回覆: Re: MGR2308 TO CASE 3981喷漆治具优化--顶勤

MGR2308 3981喷漆治具P1试产问题-8/10

MGR2308 3981喷漆治具P1试产问题

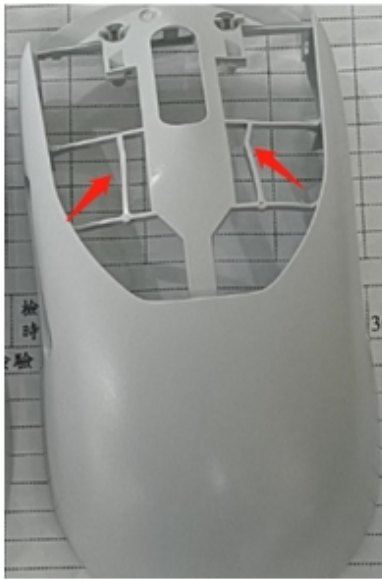
你好！接工程通知，3981的喷漆治具上的两个柱子如下图堵上，谢谢！

1. 产品改模增加横向骨位, 与喷漆治具定位柱干涉, 导致新增骨位压变形.
对策: 取消喷漆上治具两定位柱

MGR2308 3981喷漆治具P1试产问题-8/10

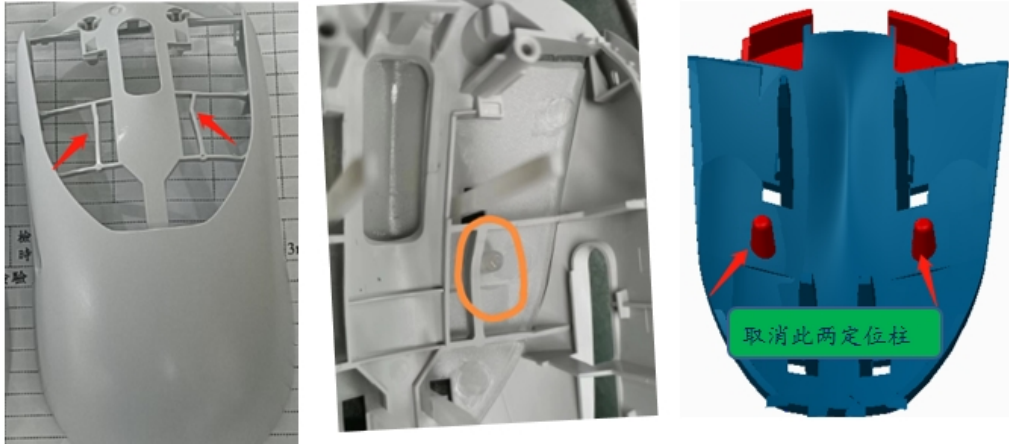
因产品改模增加横向骨位, 与喷漆治具有干涉, 导致新增骨位压变形.
请将干涉的两定柱改模取消. 谢谢!

1. 产品改模增加横向骨位, 与喷漆治具定位柱干涉, 导致新增骨位压变形.
对策: 取消喷漆上治具两定位柱

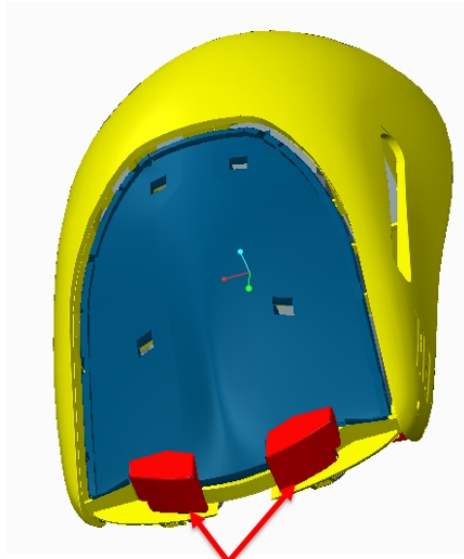
1. 前端2孔喷油飞漆, 组装有干涉, 修改治具全部遮盖

MGR2308 3981喷漆治具P1试产问题

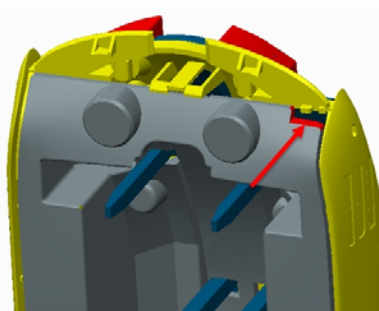
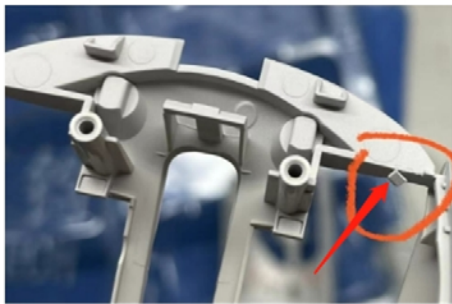
2. 试产中组装有30%左右压断现象, 现产品骨位有改模加胶, 治具上也请评估优化加大避空

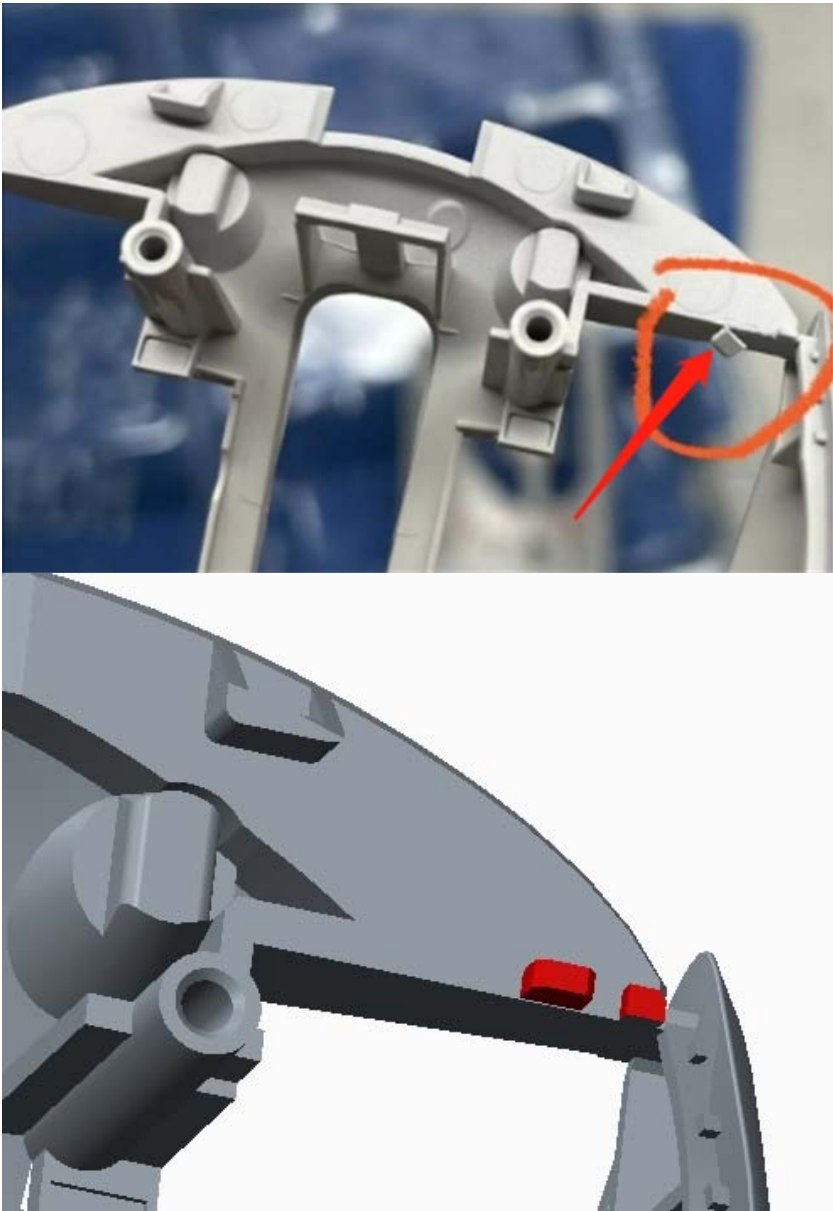
DEAR向工：
3981喷漆下治具在试产中组装有30%左右压断现象，现产品骨位有改模加胶，治具上也i
